COMUNE DI VOLTURINO

3° SERVIZIO

OGGETTO:	ID VIP 9722 - Parco eolico, costituito da 6 aerogeneratori di potenza unitaria pari a 6,2 MW, per una potenza totale di 37,2 MW, da realizzarsi in agro del Comune di Pietramontecorvino (FG), incluso un impianto di accumulo da 12 MW, con opere di connessione alla RTN e infrastrutture indispensabili ricadenti nel Comune di San Severo (FG). Istanza per il rilascio del Provvedimento di VIA statale ex art. 23 del D.lgs. n. 152/2006 e ss. mm. ii. Proponente: Sorgenia Renewables S.r.l. PARERE DELL'UFFICIO TECNICO DEL COMUNE DI VOLTURINO
----------	---

1. In allegato tav. C3b1 "Adeguamento PRG al PPTR – 6.3 – 6.3.2 Componenti dei valori percettivi";

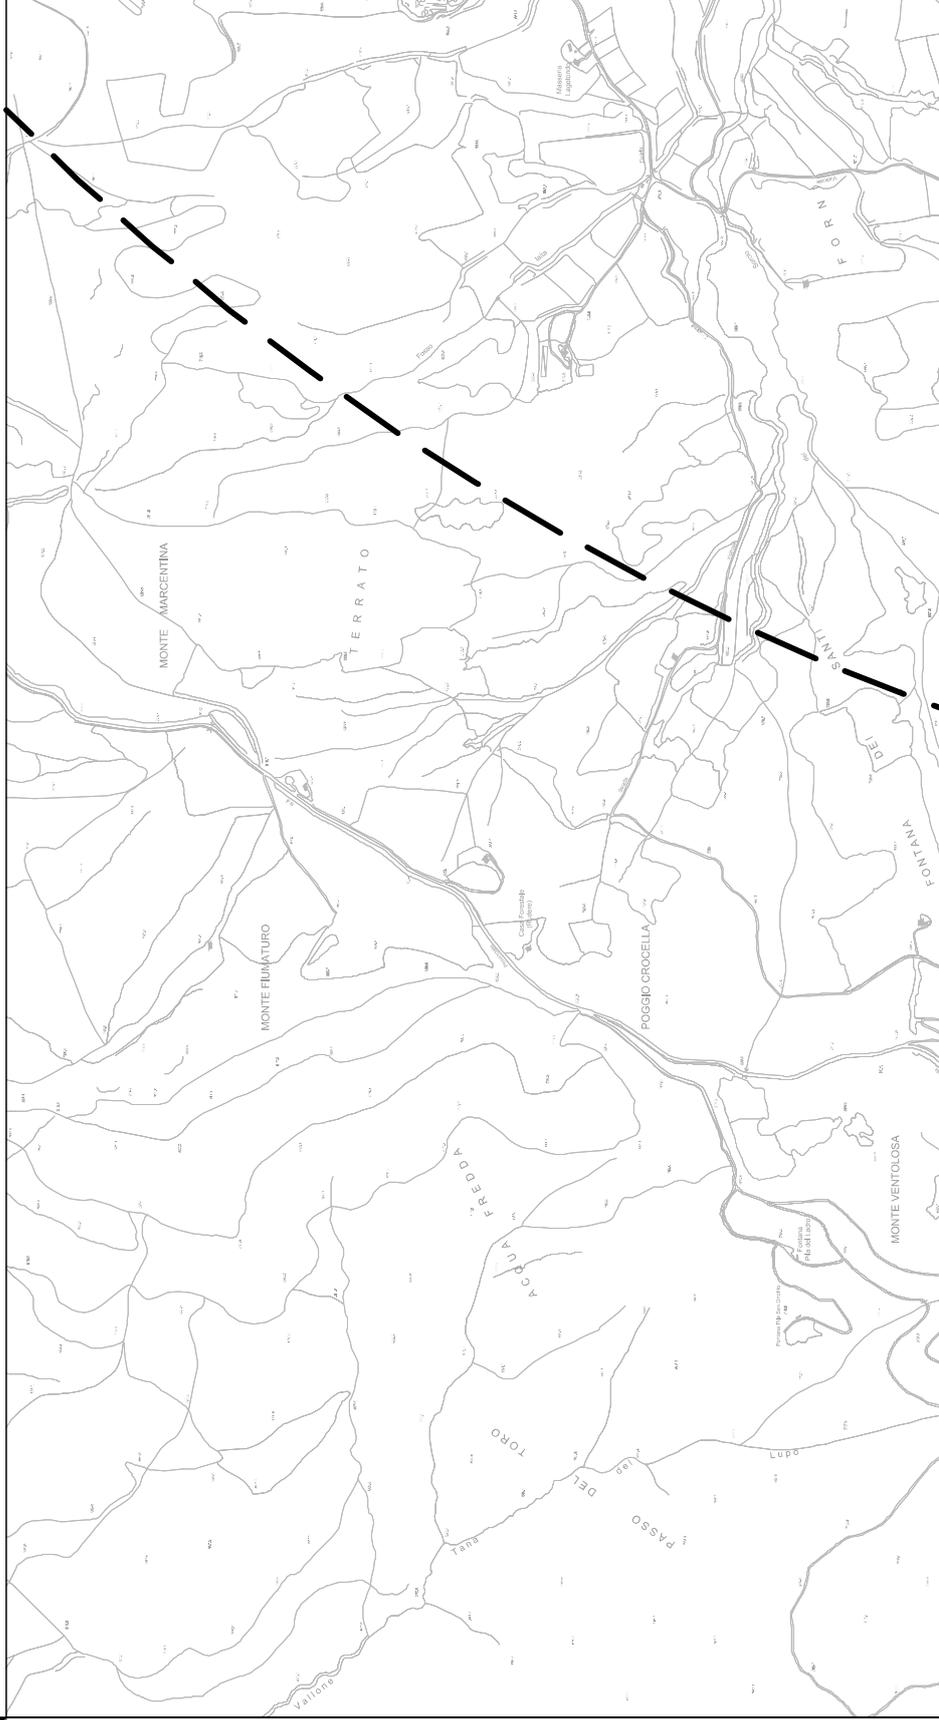
- Fa parte della progettazione l'elaborato TAV_7AP-PPTR COMPONENTI PERCETTIVE ove **NON È** riportato il **CONO VISUALE DI "TORRE DI MONTECORVINO"**.
- Gli aerogeneratori dal n. WTG4 e WTG 5 (ricadenti catastalmente sul foglio n. 6 del Comune di Pietra Montecorvino) sono ricompresi nelle aree soggette ai **VINCOLI UCP (ULTERIORI CONTESTI PAESAGGISTICI) ART. 143 C. 1 LETT. E) D. LGS N. 42/2001 – (CONI VISUALI – TORRE DI MONTECORVINO – CONO VISUALE AD ALTA VISIBILITÀ (3KM).**

esprime parere **NON FAVOREVOLE** alla realizzazione del Parco eolico, relativamente alle componenti interessanti il Comune di Volturino e precisamente la realizzazione della strada e del cavidotto, nonché l'ubicazione dell'aerogeneratore WTG 4 e WTG 5, in quanto ricadenti nell'area di "Alta visibilità" (3,00 Km) del "Cono Visuale di Montecorvino", nonché per il rispetto dei vincoli e le tutele previste dal D.Lgs n. 42/2004.
